Reykjavík, 4. september 2025
USK25070205

Frostaskjól 2 – Byggingarleyfisumsókn

Mynd 1. Þeir reitir sem felldir voru út í deiliskipulagsbreytingu sem samþykkt var árið 2022.

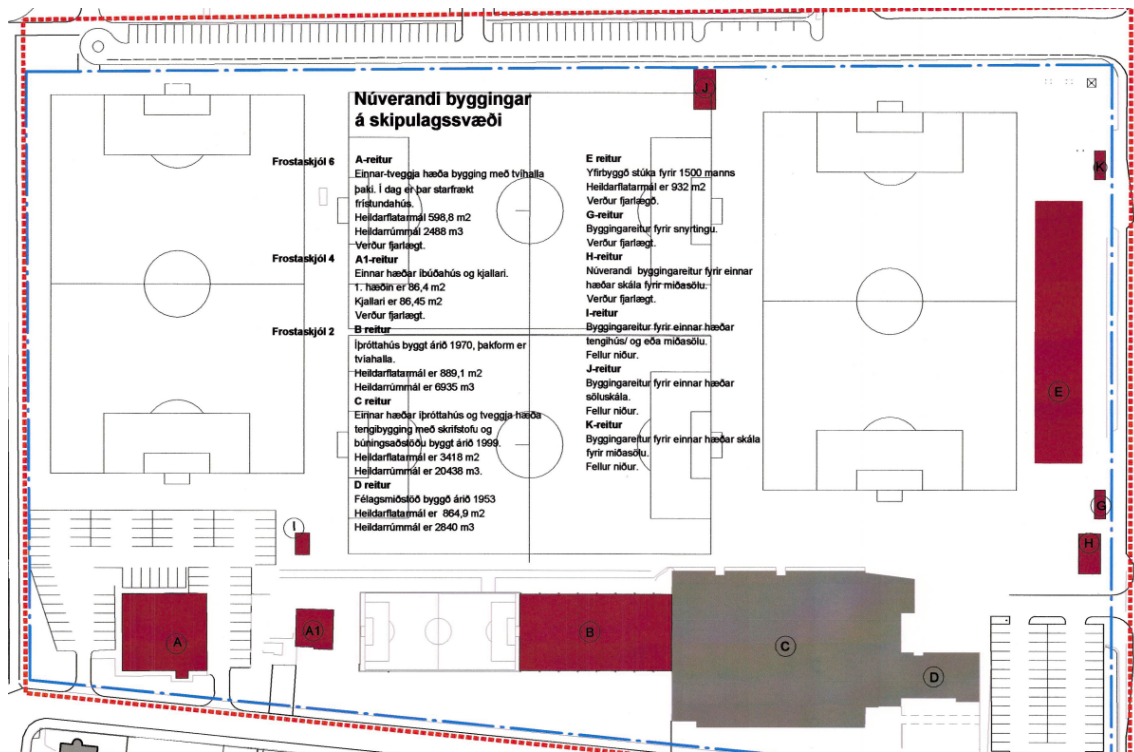
Í deiliskipulagi frá árinu 2003 var gert ráð fyrir umræddri tengibyggingu og mögulegri stækkun en byggingarreiturinn (I-reitur) heimilaði tengibyggingu sem gat verið allt að 65 m² að flatarmáli og hámarkshæð þakkóta var 5 m.

Í deiliskipulagsbreytingu sem samþykkt var í borgarráði þann 30. júní 2022 var umræddur reitur felldur niður og því er ekki heimild fyrir því að stækka umrætt tæknirými/tengirými.

Ekki er hægt að fallast á erindið þar sem það samræmist ekki deiliskipulagi.

Ekki eru gerðar skipulagslegar athugasemdir við að umsækjandi láti vinna breytingu á deiliskipulagi til þess að koma umræddu tæknirými/tengirými fyrir.

- Gerðar eru skipulagslegar athugasemdir við erindið þar sem það samræmist ekki skipulagi.
- Sækja þarf um breytingu á deiliskipulagi til þess að koma umræddu tæknirými/tengirými fyrir.
